20 cm 單件出風口｜轉接段平順改善

外形仍約 182.3 × 143.9 × 188.0 mm；原鼓風機接口、90° 彎道、2 mm 出風縫保留。

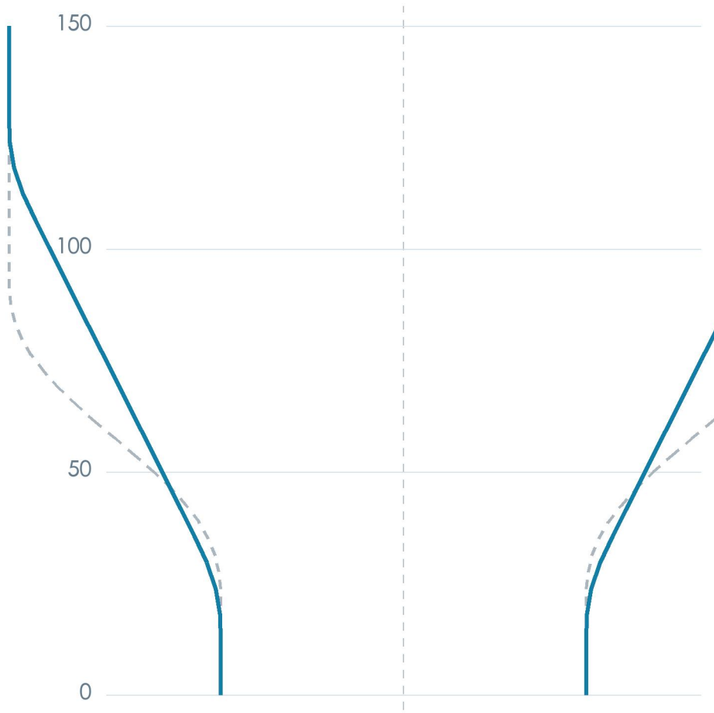
幾何角度比較（相對向上方向）

側緣寬度投影：約 50.2° → 29.2°

中央前後壁：約 46.3° → 27.2°

邊緣路徑三維角：約 57.6° → 38.5°

A　展寬曲線比較

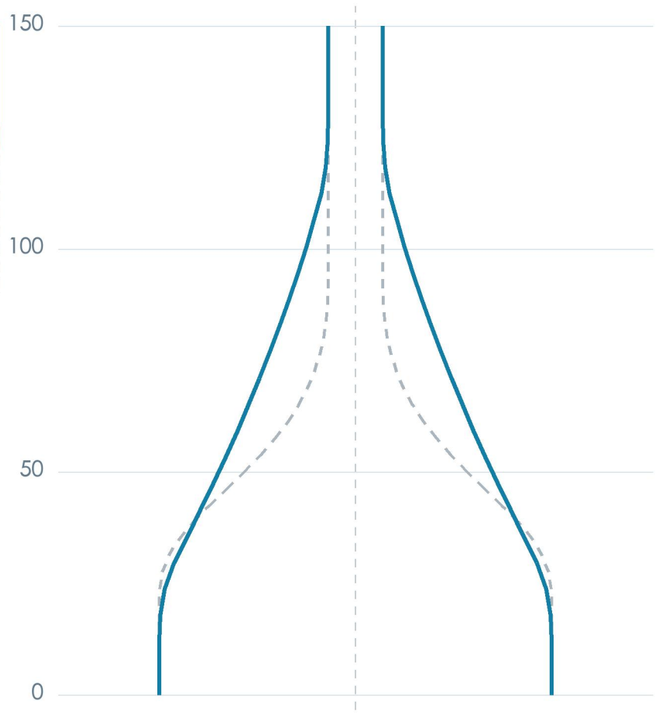
- - - - - 原 20 cm 版　　——— 平順改善版

截面積沿程單調縮小：7216 → 約 2154 mm²。

展寬及變薄速度首尾平滑歸零；避免在短距離內集中變形。

在同樣高度內重新分配風道

入口直段

20 mm → 12 mm

轉接段

75 mm → 118 mm

彎前直段

55 mm → 20 mm
